Kansainvälinen ilmoittautumiskutsukilpailu 21.5. – 17.9.2019

Junatie – väyläympäristöstä kaupunkitilaksi

ARVOSTELUPÖYTÄKIRJA

17.10.2019

1. Ehdotus nimimerkki ”Crossroads”

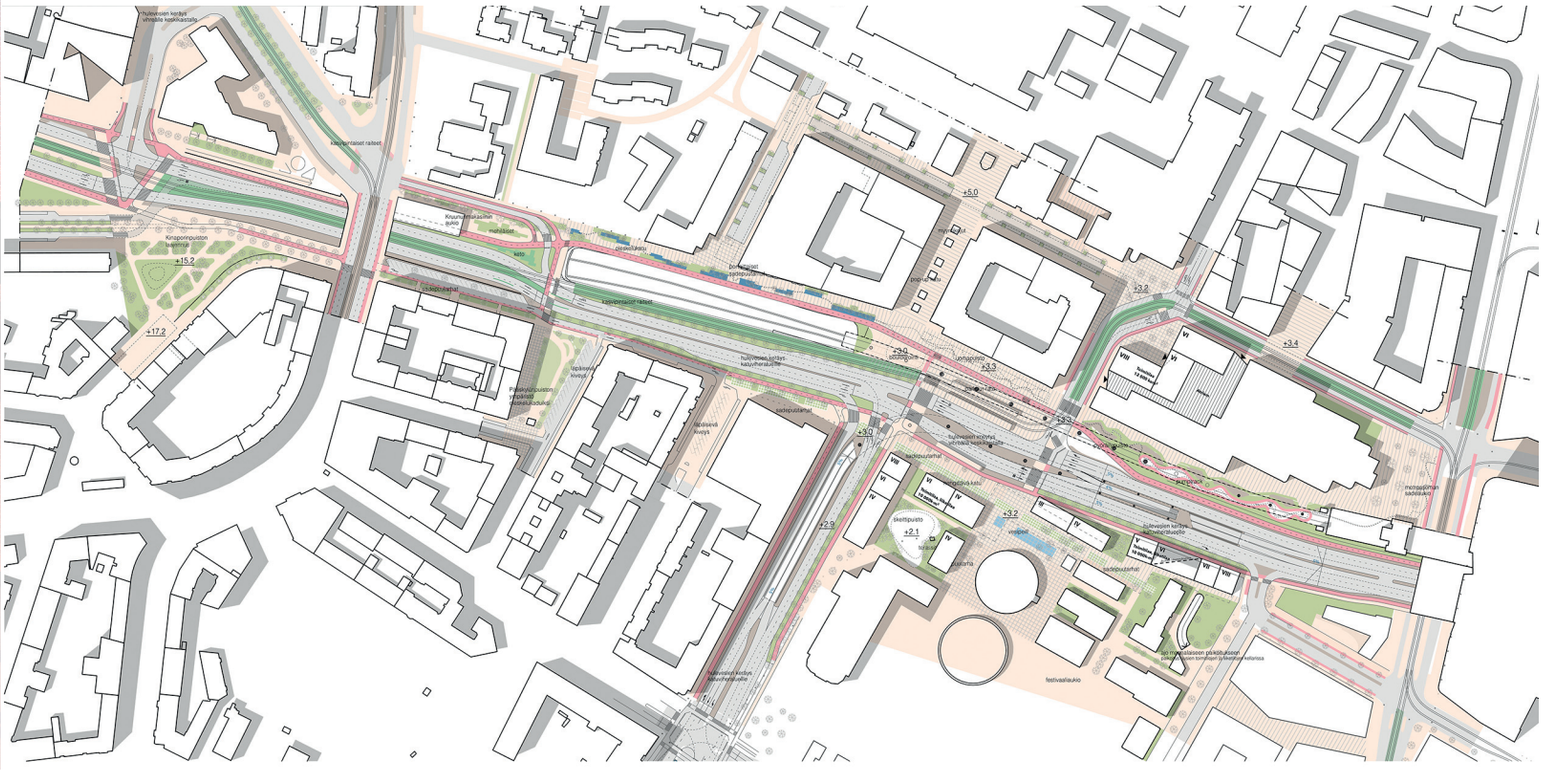
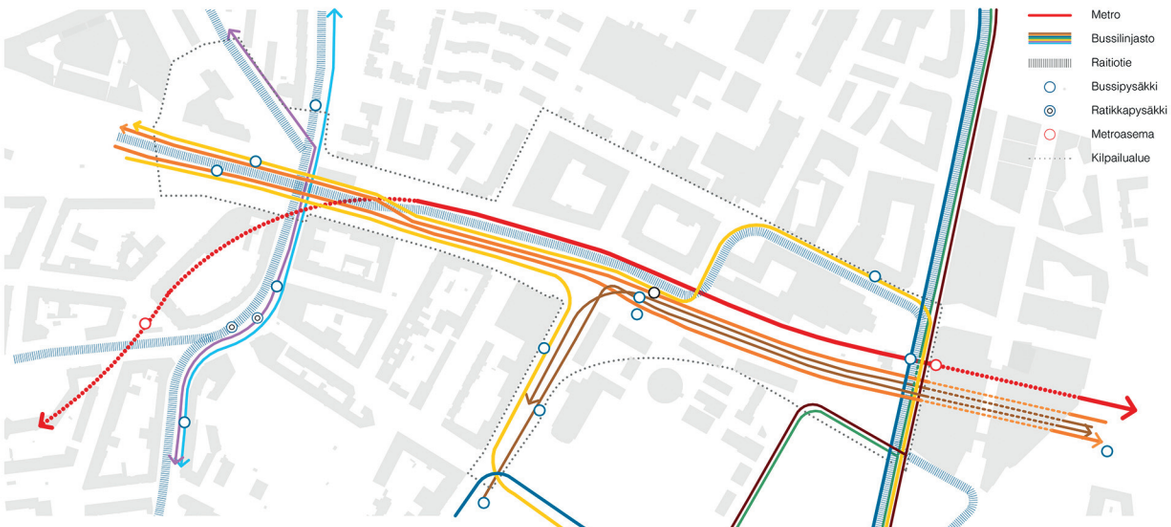
Ehdotus on rohkeasti ideoitu. Vaihtoehtoisten liikennejärjestelyjen vaikutuksia autoliikenteen välityskykyyn on selvitetty ja esitetty ratkaisu on hyvin perusteltu. Ratkaisun toimivuus tulee kuitenkin vielä varmistaa lähtötietoina annettuihin liikennemääriin perustuen/HAS.

Autoliikenteen reiteistä tulee nykyistä selkeämpiä, joskaan kaikki ajosuunnat risteyksissä eivät ole mahdollisia. Ajo Kalasataman alueelle ja Rediin Itäväylän suunnasta lyhenee ja on mahdollista myös Teollisuuskadun suunnasta. Redin pysäköinnistä ei kuitenkaan ole suoraa yhteyttä keskustan suuntaan.

Ilman Sörnäistentunnelia lähikaduille saattaa syntyä ruuhkaa, koska pohjois-eteläsuuntainen autoliikenne siirtyy kokonaisuudessaan Hermannin rantatielle, Koksikadulle ja Vilhonvuorenkadulle. Järjestelyjen toteuttaminen ilman Sörnäistentunnelia vaativat lisäselvitystä/HAS. Tunnelin toteuttaminen sillan rakentamisen jälkeen vaikeutuu, ellei sen tarpeita huomioida jo sillan rakenteissa.

Kokonaisuudessaan pyöräliikenne on huomioitu kilpailutyössä hyvin ja integroitu osaksi urbaania kaupunkiympäristöä. Pyöräliikenteen verkko on selkeä, reitit ovat suoria ja ne on eroteltu sekä autoliikenteestä että jalankulusta. Ehdotuksen ansiokkaita yksityiskohtia ovat Kruununmakasiinin hyödyntäminen baanan osana sekä kaupunkipyöräaseman paikka raitiovaunupysäkin ja baanan välissä. Esitetty baanayhteys Kruununmakasiinin läpi edellyttäisi tosin Hämeentien sillan leventämistä tai uusimista.

Raitiotien johtaminen Teollisuuskadulta Junatien kautta Kalasataman katuverkkoon Panimokadun liittymään vaikuttaa toimivalta, mutta linjastosuunnittelun näkökulmasta sellaista ei ole pidetty tarpeellisena. Esitetty raitiolinjan reitti ei vastaa

poikittaista runkobussiliikennettä (linjat 500/510) eikä siten myöskään mahdollista sen myöhempää korvaamista pikaraitiotiellä kilpailuohjelman mukaisesti. Lähtökohtana ollut tavoite Teollisuuskadulta Itäväylälle kulkevasta runkolinjan reitistä, joka olisi mahdollista muuttaa pikaraitiotieksi, on jäänyt kilpailuehdotuksessa huomiotta. Jotta tämän yleiskaavan mukaisen runkolinjan toteuttaminen säilyy mahdollisena, olisi Crossroads-suunnitelmaa tältä osin muutettava.

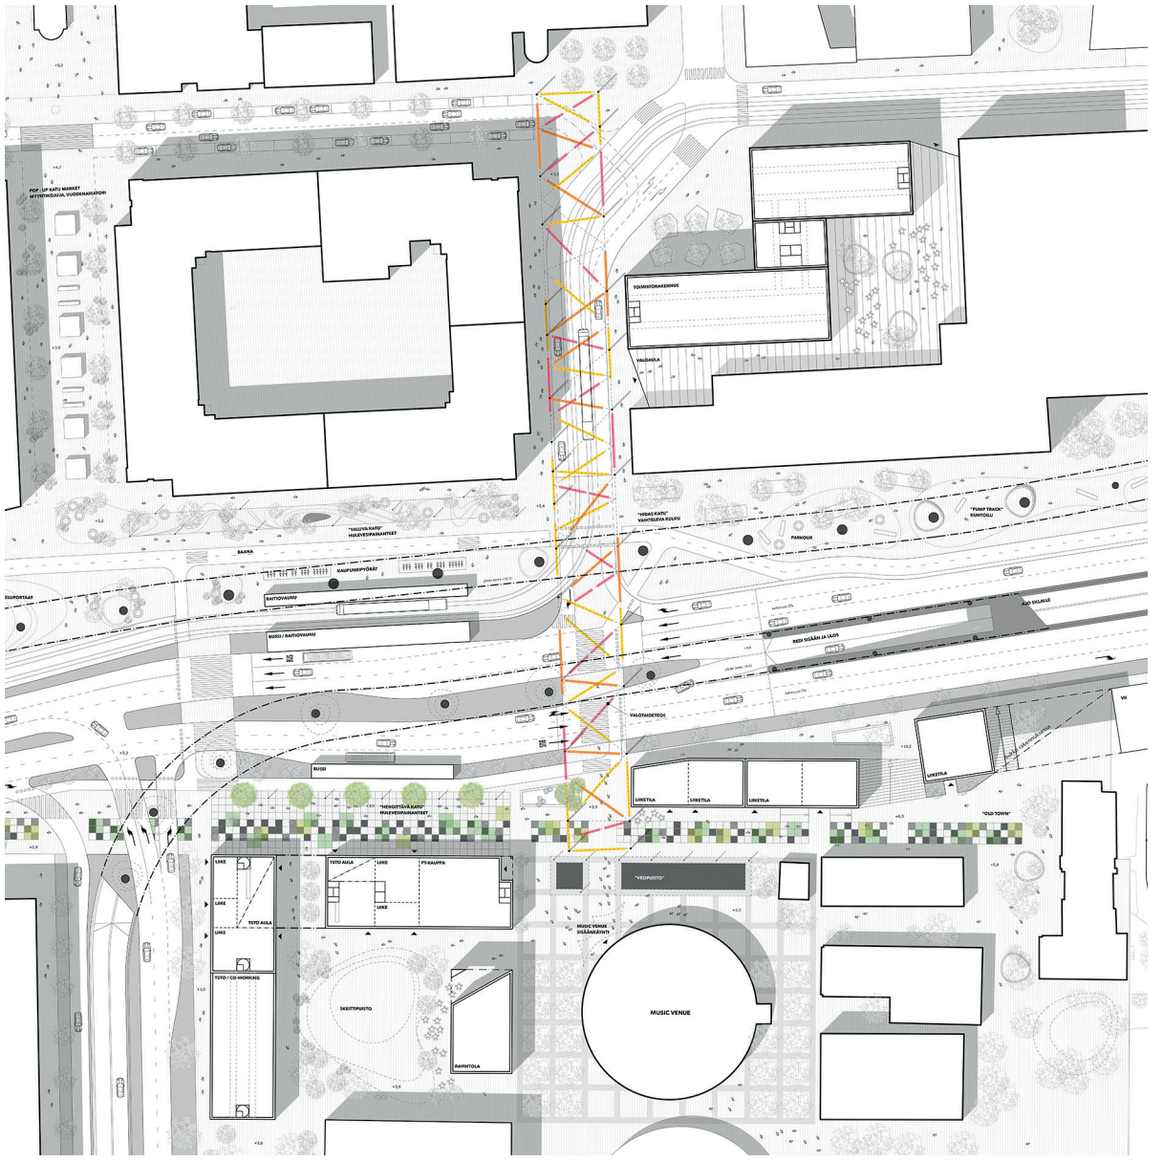
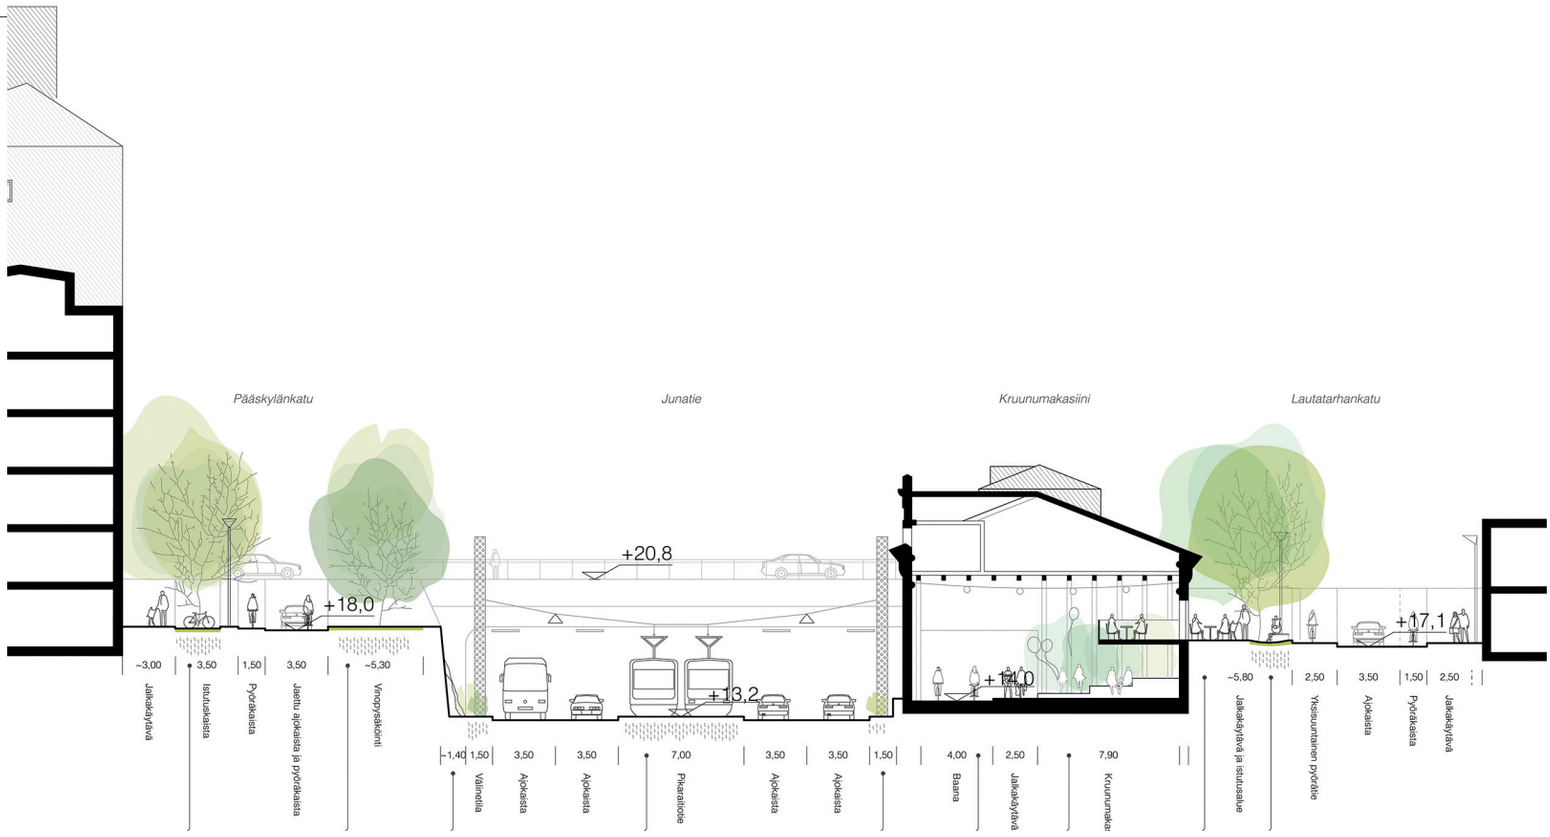
Ehdotuksessa on onnistuttu parhaiten ympäröivien alueiden yhdistämisessä. Sörnäinen ja Hermanni yhdistyvät sekä toiminnallisesti että visuaalisesti. Erityisesti Suvilahti ja Teurastamo linkittyvät toisiinsa hienosti, ja niiden välille muodostuu kulttuuri- ja tapahtuma-alueiden toimintoja tukevaa kaupunkitilaa. Ehdotuksessa myös Teollisuuskadun alue yhdistyy luontevasti Kalasatamaan sekä Junatien pohjois- että eteläpuolitse. Crossroadissa on ehdotuksista kokonaisvaltaisimmalla tavalla käsitelty Aleksis Kiven kadun itäpäätä ja Kinaporinpuistoa, ja voi hyvin ajatella Keskuspuistosta asti tulevan virkistysyhteyden vievän Dallapén- ja Kalasatamanpuiston kautta Mustikkamaalle asti. Kovasti kaivattu yhteys Vilhonvuoren ja Hermannin välillä on viety konstailemattomasti tasossa Kruununmakasiinin itäpuolitse.

Huolellinen suunnittelu ja hyvä suunnittelutaito välittyvät ehdotuksesta. Maisema-arkkitehtuurin keinoin on onnistuttu luomaan uusia miellyttäviä kävely-ympäristöjä. Junatien aurinkoinen pohjoispuoli on onnistuneesti otettu osaksi alueen julkisten ulkotilojen verkostoa ja eteläpuolelle on saatu luotua viheryhteys Kinaporin puistosta itään. Suvilahden alueen rajaaminen rakennuksilla Junatiestä on ollut hyvä oivallus, jolla on saatu toteutettua sadepuutarhojen lineaarinen uusi aukiomainen puistovyöhyke. Festarikujan näkymä kohti Suvilahtea on kutsuva, tosin osin ehkä siksikin, että autot on siivottu pois kuvasta?

Hulevesiratkaisut suunniteltu huolella, ja esitetty selostuksessa, kaavioissa, sekä myös leikkauksissa ja asemapiirustuksessa. Hulevesien käsittely näkyy kaupunkikuvassa ja luo uutta omaleimaista identiteettiä alueelle. Ehdotus on kokonaisuudessaan perusteellisesti suunniteltu, mutta maisema-arkkitehtuurin yhtenäistä linjaa, tyyliä ja identiteettiä jää vielä kaipaamaan.

Ehdotus luo taitavasti mitoitetun ja sijoitetun täydennysrakentamisen avulla Suvilahden pohjoispuolelle uutta kaupunkitilaa, joka samalla täydentää ja tukee Suvilahden kokonaisuutta luontevasti. Kaupunkirakenteen mittakaava on sympaattinen ja ympäristöön sopiva, ja uudet kaupunkitilat asettuvat hyvin Kinaporinpuistosta Pääskylänkatua pitkin tulevan akselin osaksi. Tynnyrintekijänkadun torikatu muodostaa Teurastamon portin kanssa hienon kokonaisuuden, joka tuo Teurastamon aluetta lähemmäs Junatietä ja suurempia liikennevirtoja. Kruunumakasiinin muuttaminen kylmäksi ulkotilaksi ja baanan tuominen sen läpi on innovatiivinen ja monia mahdollisuuksia avaava lähestymistapa, joka kaipaa kuitenkin jatkoselvityksiä.

Kilpailuehdotuksen esittämä uusi siltayhteys Sörnäisten rantatieltä Itäväylälle ei ole suoraan toteutettavissa asemakaavan mukaisen tunneliyhteyden kanssa. Tunnelin ja esitetyn uuden siltayhteyden rakenteet vaatisivat yhteensovittamista jatkosuunnittelussa. Uusi siltayhteys vaatii yhteensovittamista myös Redin pysäköintiin/HAS johtavan luiskan osalta. Kilpailuehdotuksen mukainen ratkaisu mahdollistaa metroliikenteen jatkuvuuden. Panimokadun ja Työpajankadun risteyksessä sijaitsevan tontin kulman viistäminen vaatisi neuvotteluja tontin omistajan kanssa, mutta ratkaisu ei ole ehdotuksen kannalta avainasemassa.

2. Ehdotus nimimerkki ”Suvanto”

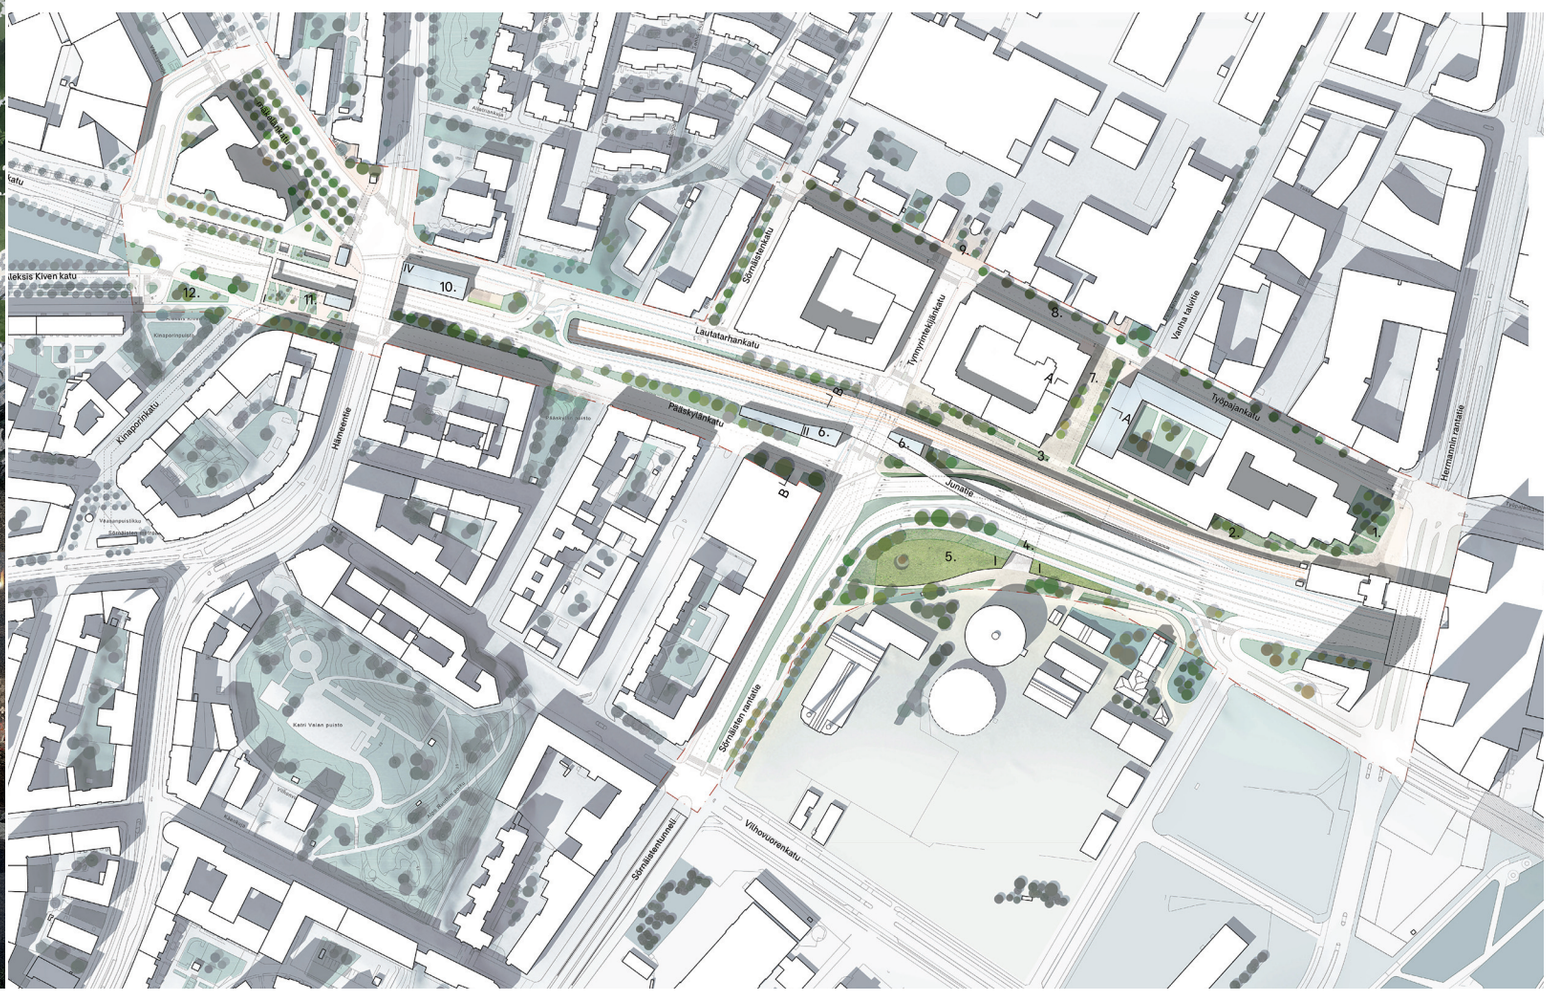
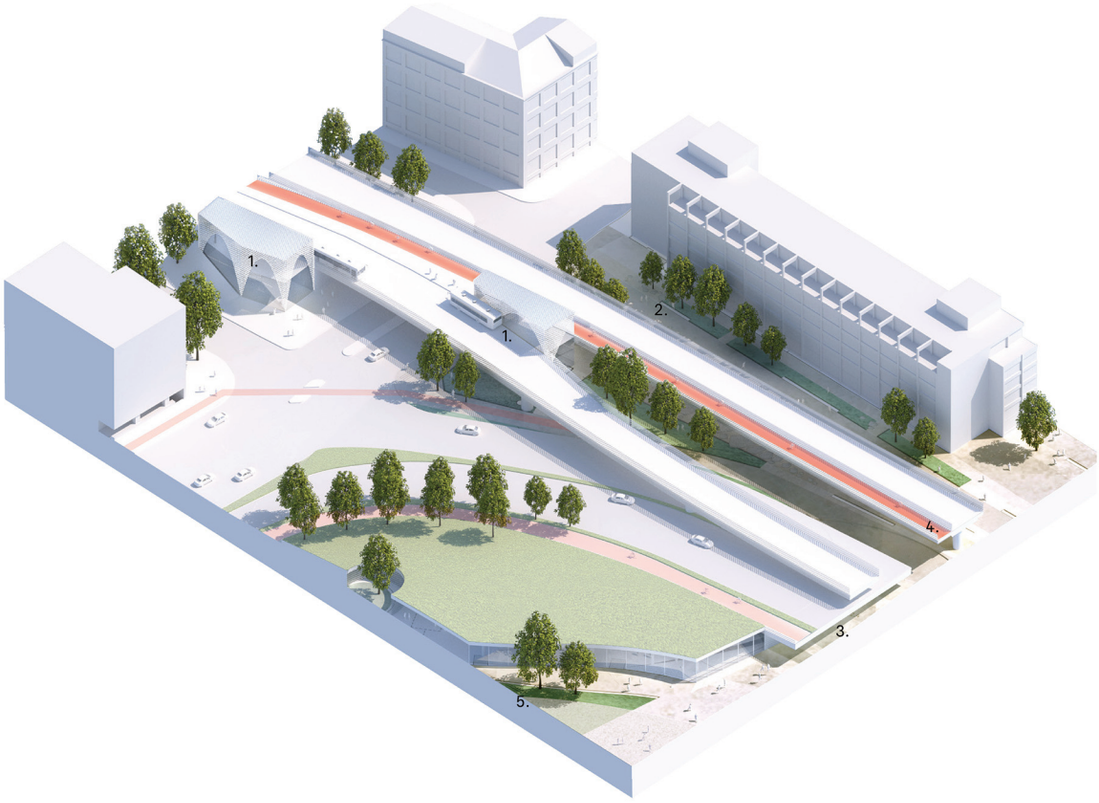
Liikennejärjestelyt pohjautuvat muutamaa yksityiskohtaa lukuun ottamatta kaupungin tekemiin suunnitelmiin Sörnäistentunneliin liittyen. Tyypiltään kyseessä on siis 0+ ratkaisu, eikä merkittäviä muutoksia esitetä nykytilanteeseen. Lähtökohtana on kohtuullisuus. Tältä osin heräsi kysymyksiä, onko kilpailun tehtävänanto ymmärretty oikein.

Autoliikenteen osalta Aleksis Kiven katu esitetään katkaistavaksi ja Lautatarhankatu Tynnyrintekijänkadun itäpuolella yksisuuntaistetaan itään. Vilhonvuorenkadun jatke rakennetaan. Ehdotus ei heikennä autoliikenteen välityskykyä ja orientoituvuus paranee hieman nykyisestä.

Pyöräliikenteen ratkaisu on periaatteessa kehittämiskelpoinen, mutta ratkaisut vaativat laajempaa tarkastelua. Helsingissä tavoitellaan pyöräliikenteen asemointia osaksi ajoneuvoliikennettä, mutta tässä on menty toiseen suuntaan. Verkon kattavuus on kuitenkin kilpailutöiden parhaimmistoa.

Alueen akuuteimpien yhteystarpeiden osalta ehdotus ei tarjoa juurikaan uutta. Suvilahden saavutettavuutta parantaa vain jo asemakaavassa oleva Festarikuja, mutta Teollisuuskatu – Pääskylänkatu – Suvilahti – Kalasatama -yhteys jää edelleen toteutumatta. Myöskään Vilhonvuoren ja Hermannin välille ei muodostu tarvittavaa jalankulun ja pyöräilyn yhteyttä. Suvilahden ja Teurastamon yhteys perustuu uudelleen muotoiltuun Festarikujaan ja kävelykaduksi muutettavaan Panimokatuun. Metrosillan alle esitetyt liiketilat voisivat liittää Redin ympäristön tiiviimmin Suvilahden ja Teurastamon suuntaan. Hämeentien sillan länsipuolelle esitetty joukkoliikenneasema on kiinnostava ja sitä voisi tutkia tarkemmin. Esitetty tunneliyhteys Sörnäisten metroasemalta Hämeentien vaihtoasemalle muodostuu tosin melko pitkäksi.

Maisema-arkkitehtuuri on jäänyt paikoitellen liikennevihreän tasolle, jolloin alueesta välittyy lähiömäinen ohikulkutien tunnelma. Muutamia mielenkiintoisia viheralueita on esitetty havainnekuvissa. Festarikuja ja sen liittyminen Junatien pohjoispuolelle on suunnitelmassa kauniisti esitetty. Junatien suuntainen eteläpuolinen viheryhteys Kinaporinpuistosta Rediin on pirstaleinen. Alueelle ei ole onnistuttu luomaan tunnistettavaa uutta ilmettä, imagoa tai identiteettiä vahvistavaa maisemakuvaa.

Suunnitelmista löytyy joitain hulevesiaiheita, mutta niitä ei ole nimetty tai avattu selostuksessa. Toisaalta tekstissä on kerrottu hulevesien käsittelystä, mutta näitä alueita ei ole esitetty piirustuksissa.

Täydennysrakentamisen osalta ehdotus on kilpailun vaatimattomin, ja perustuu pääasiassa paviljonkimaisiin ratkaisuihin. Suvilahden voimalaitos ja kaasukellot ovat korostetusti alueen maamerkkeinä, kun niiden eteen esitetään matalaa jalustamaista ja viherkattoista uudisrakentamista. Vaikka esitetty täydennysrakentaminen muodostaakin kaasukellojen ympärille nykyistä parempaa kaupunkitilaa, jää ehdotus tältä osin kaupunkikuvallisesti vaatimattomaksi.
